Правила № 125 (поле обзора водителя спереди)

Предложение относительно поправок к Правилам № 125

Представлено экспертом от Японии*

Рис. 1

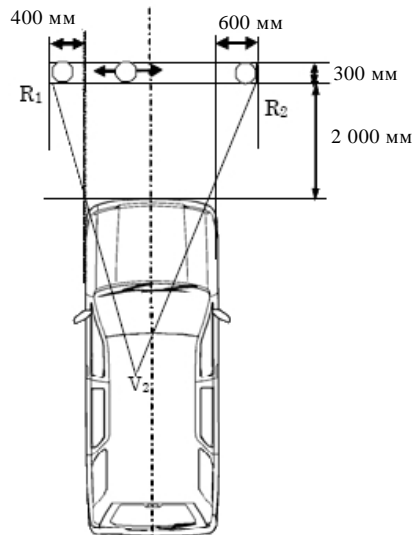
Включить новый пункт 5.1.4, в том числе новые рисунки 1 и 2, следующего содержания:

"5.1.4 В случае, если высота V2 над уровнем грунта превышает 1 650 мм, должно быть выполнено следующее требование:

Предмет цилиндрической формы высотой 1 200 мм и диаметром 300 мм, находящийся в пространстве, которое ограничено вертикальной плоскостью на расстоянии 2 000 мм от передней части транспортного средства, вертикальной плоскостью на расстоянии 2 300 мм от передней части транспортного средства, вертикальной плоскостью на расстоянии 400 мм от транспортного средства со стороны водителя и вертикальной плоскостью на расстоянии 600 мм от противоположной стороны транспортного средства, должен быть по крайней мере частично виден непосредственно из точки V2 (см. рис. 1) независимо от места нахождения объекта в этом пространстве, за исключением случая, когда он оказывается невидимым по причине "мертвой(ых) зоны (зон)", возникшей(их) из-за передних стоек кузова, стеклоочистителей или рулевого колеса.

Рис. 2

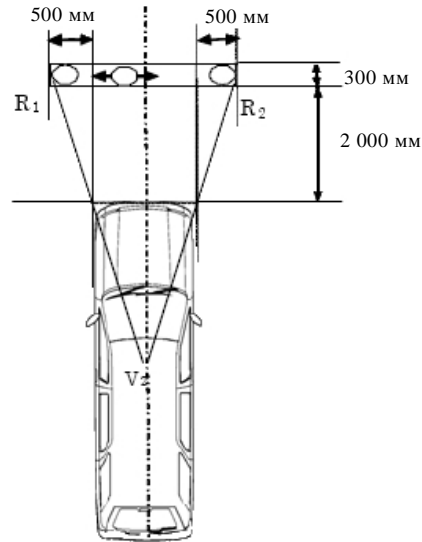
Если сиденье водителя расположено по центру транспортного средства, то предмет цилиндрической формы высотой 1 200 мм должен находиться внутри пространства, которое ограничено вертикальной плоскостью на расстоянии 2 000 мм от передней части транспортного средства и вертикальной плоскостью на расстоянии 2 300 мм от передней части транспортного средства и вертикальной плоскостью на расстоянии 500 мм от боковой стороны транспортного средства (см. рис. 2).
